# 福島第一原子力発電所における コンクリートキャスク導入の検討について

福島第一原子力発電所における地すべりの可能性について

コメント回答

耐震重要施設の周辺斜面による波及影響について

図 運用補助共用施設周辺平面図

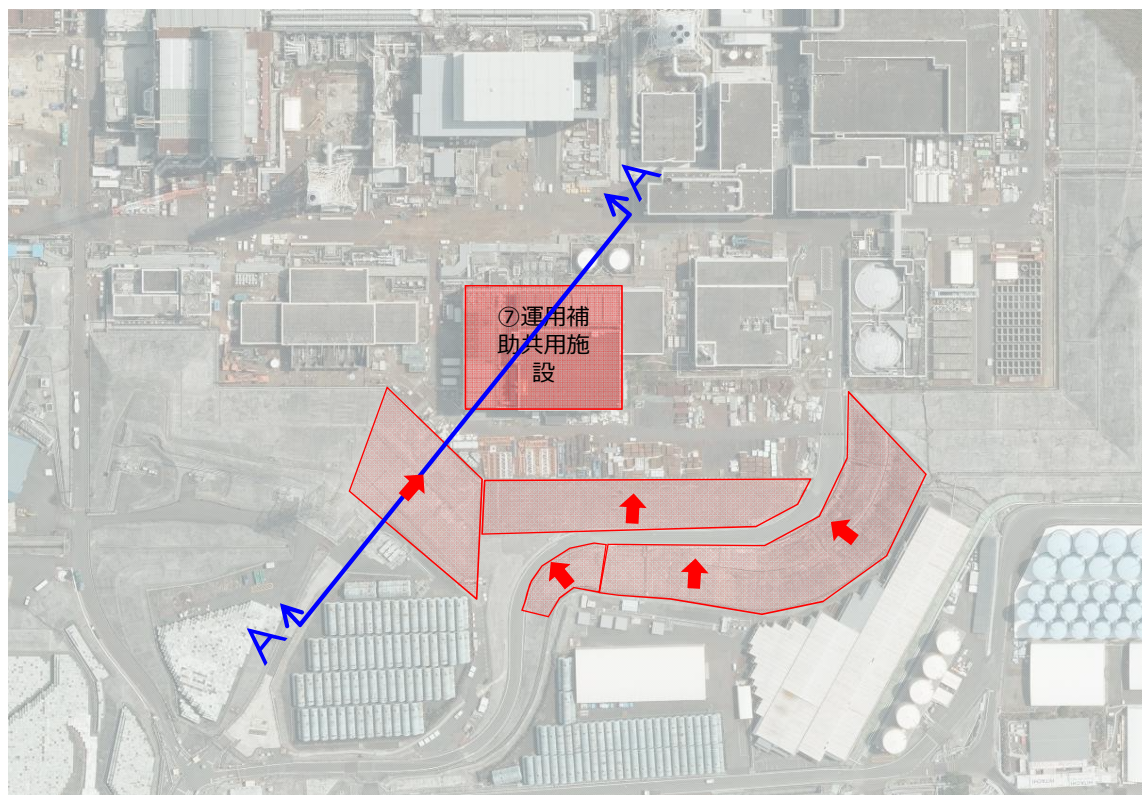
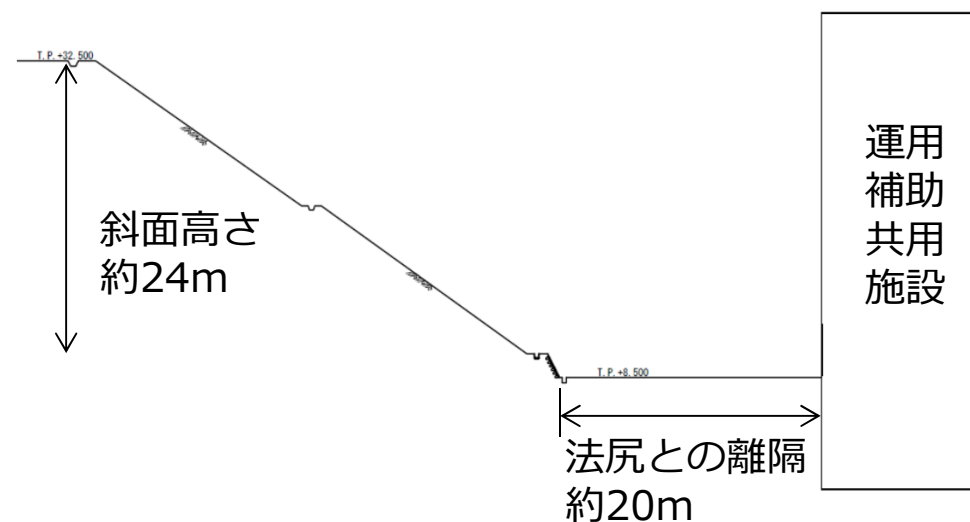
No.	実施日	指摘事項	回答内容
7	2022.12.7 技術会合	重要施設等周辺の斜面安定性に関して、Ss900 を用いた検討を実施すること。なお、現在の1Fの特徴を踏まえて、評価対象とする重要施設等を選定すること。	本件（地すべり可能性）とは別途、各耐震重要施設への周辺斜面による波及影響として検討する。
8	2023.4.25 技術会合	コメントリストのNo.7について、まずは、どこが弱いかわかり、スケジュールを含めて説明してほしい（規制庁）。	今回資料にて説明。
9	2023.4.25 技術会合	東京電力の資料の中に、タンクの滑動に対して要因分析を行い、恒久的な対策を検討するとある。要因分析の内容を示してほしい。また、3.16地震の時に鉛直が水平より非常に大きかったことに対する見解を教えてください（規制庁）。	本件（地すべり可能性）とは別途、議題〇〇の技術会合において報告する。
10	2023.4.25 技術会合	ボーリング調査・室内試験結果について、引き続き、技術会合にて確認していく（規制庁）。	ボーリング調査、室内試験実施後、風化部物性の検討を行い、結果を報告する。

- 耐震重要施設に対して影響を及ぼす可能性のある周辺斜面※は、運用補助共用施設の背後斜面のみ。

※耐震重要施設に影響を及ぼす可能性のある斜面は、斜面法尻から耐震重要施設との離隔距離が、約50m以内あるいは斜面高さの約1.4倍以内の斜面※を抽出した。
